**ANALYSE BESTAND**

**BESTAND: STELLUNGSNAHMEN / WÜNSCHE ZUR PLANUNG**

**GESTALTUNGSVORSCHLAG**

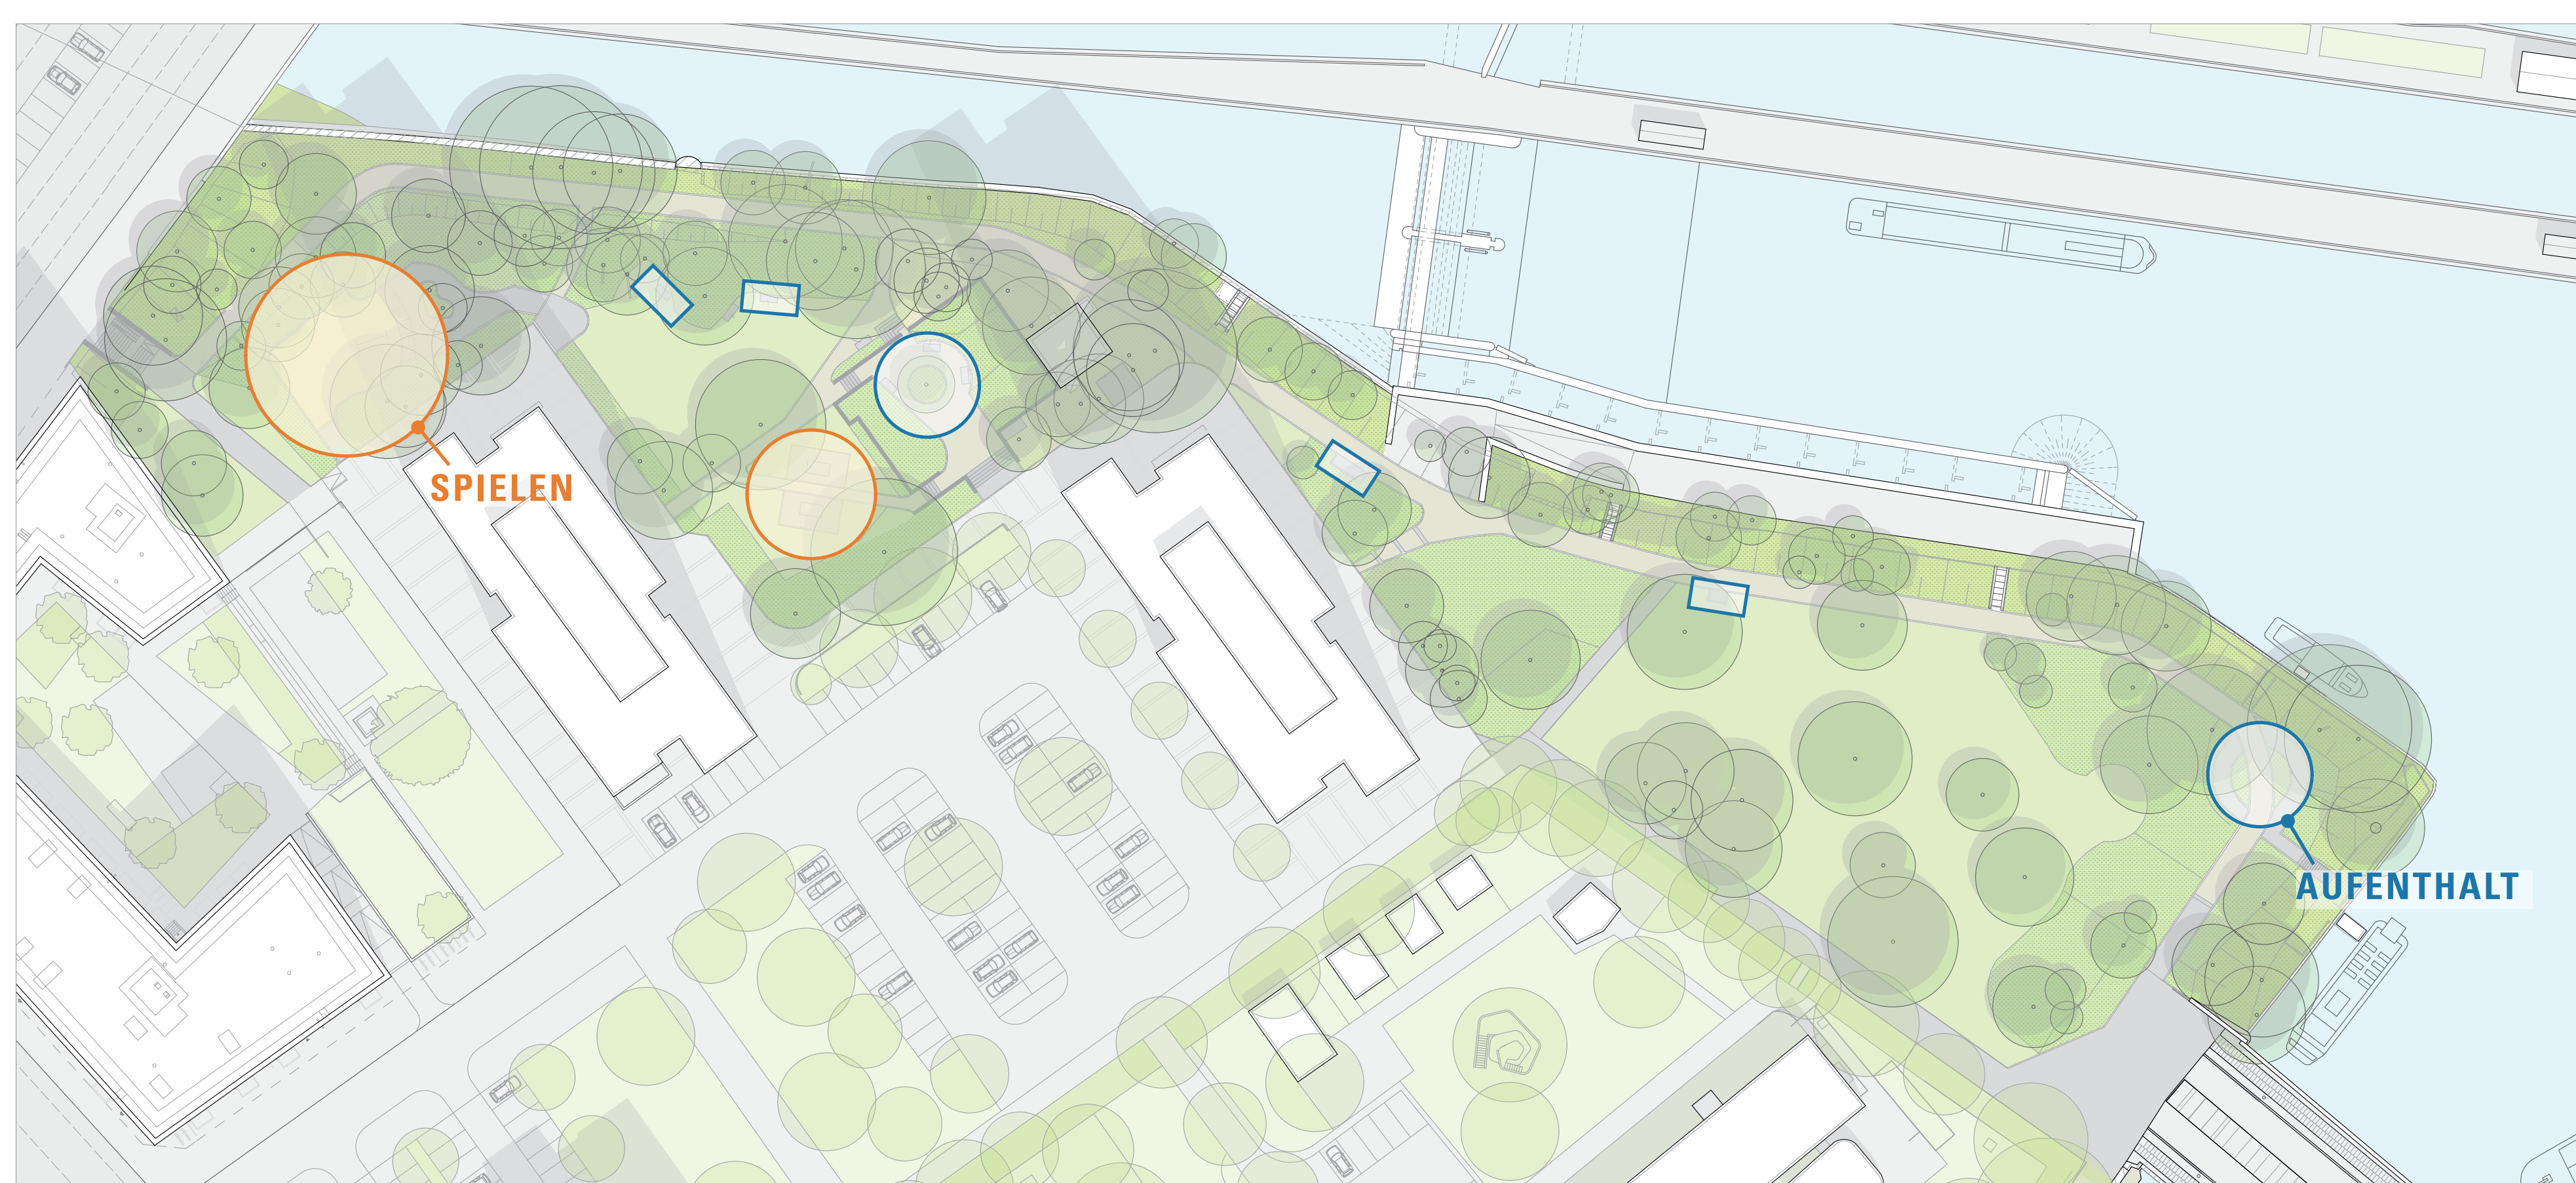
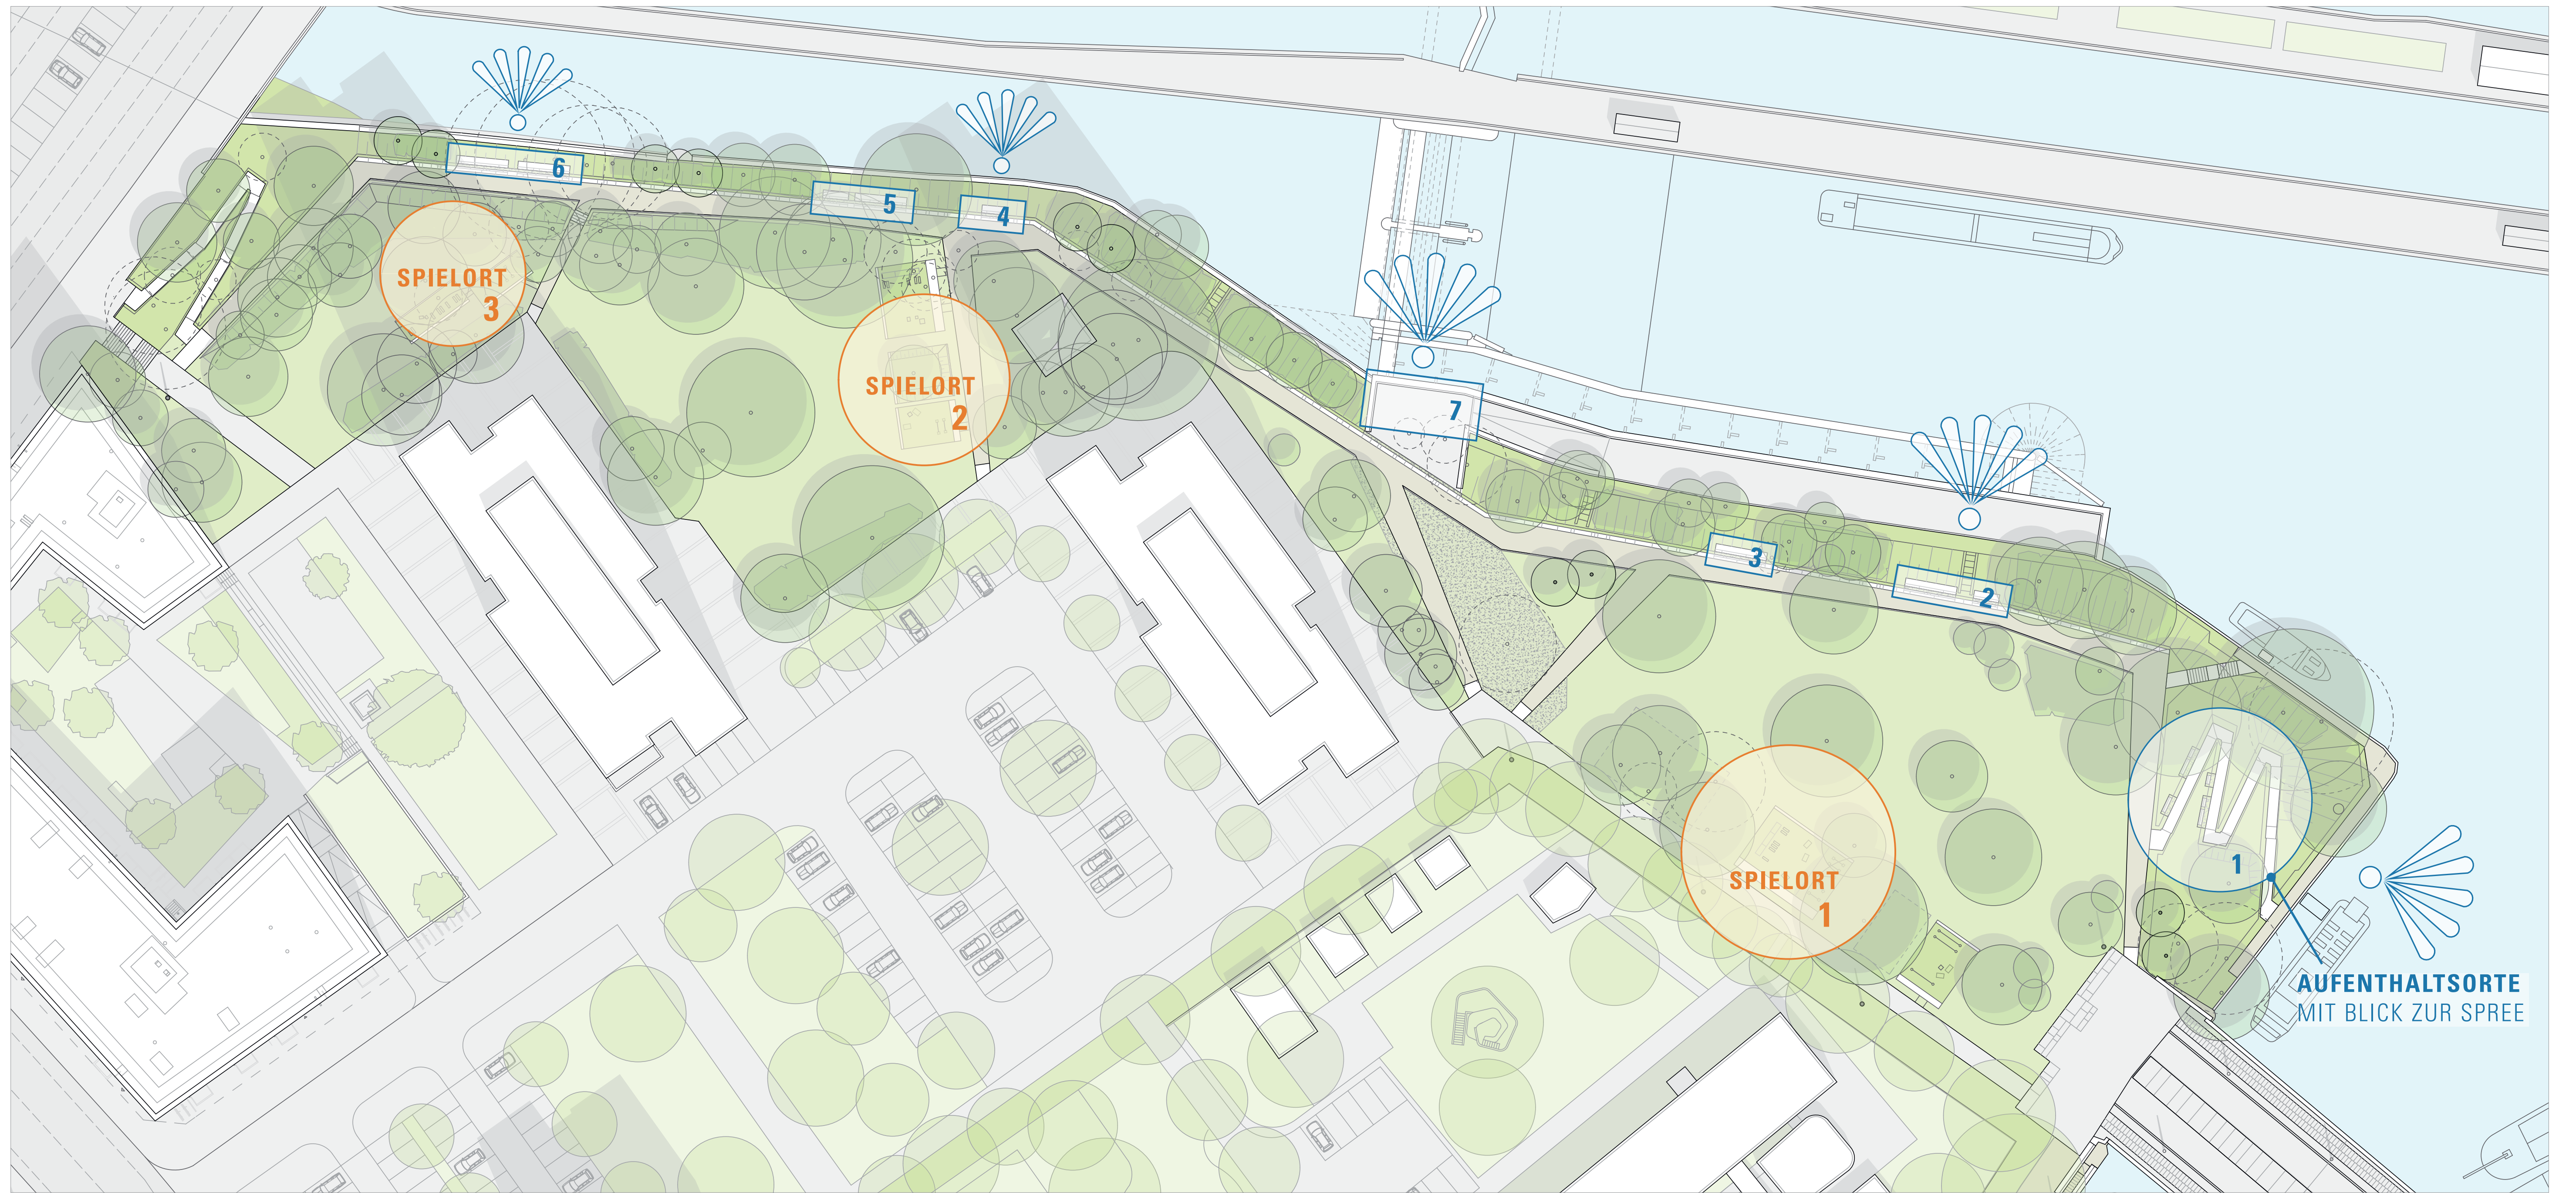
- Rückschnitt von Sichtachsen um Möglichkeiten für Tatgelegenheiten zu reduzieren (Auflauern, Müllentsorgen, Belagern, Verstecken)
- Pflegeleichte Vegetation für mehr Übersichtlichkeit und Orientierung
- Rückschnitt des Randbereichs Uferweg für bessere Einsehbarkeit

- Parkanlagen in Berlin grundsätzlich nicht beleuchtet
- für Wartung und Unterhaltung steht dem Grünflächenamt kein Budget zur Verfügung
- Bestandsleuchten in einem schlechten Zustand mit überwiegend veralteter Technik
- Erneuerung bzw. ein Austausch der gesamten Leuchten nicht möglich innerhalb des vorhandenen Projektkostenrahmens

- Park an ökologisch sensiblen Wasserlage
- Beleuchtung stört die dort lebende Tierwelt

- durchgängige und einheitliche Ausleuchtung der Hauptwege für mehr Sicherheit
- Installation eines Leitsystems (Hinweisschilder) für eine bessere Orientierung

- nur Fällung der für die Maßnahme notwendigen Bäume im Bereich der Kranzufahrt zur neuen Wehranlage und im Bereich der neuen geeigneten Wege
- zusätzlich Fällung einiger nicht mehr vitaler Bäume zur Verkehrsicherung
- Bilanz: 100 Bäume erhalten, 22 Fällungen, 8 Neupflanzungen

- notwendige Gehölzrodung im Bereich der Kranzufahrt zur neuen Wehranlage sowie der neuen geeigneten Wegen
- Auslichtung von Sträuchern aufgrund von Sicherheitsfragen und Vitalität
- Auflösung schwer einsehbarer Raumabschnitte (Angsträume)
- Öffnung von Sichtfenstern zur Spree entlang des Ufers im Bereich der Sitzbänke (Übersichtlichkeit, Orientierung, Lichtpunkte am Ufer)

- Beleuchtung entlang des Hauptweg am Kreativhaus bleibt bestehen
- durchgehend beleuchtete Wegeverbindung zwischen Inselbrücke und Mühlendamm entlang der Hochhäuser Nr. 1 und Nr. 2

- Entfall der Beleuchtung des Uferwegs aus ökonomischen sowie ökologischen Gründen
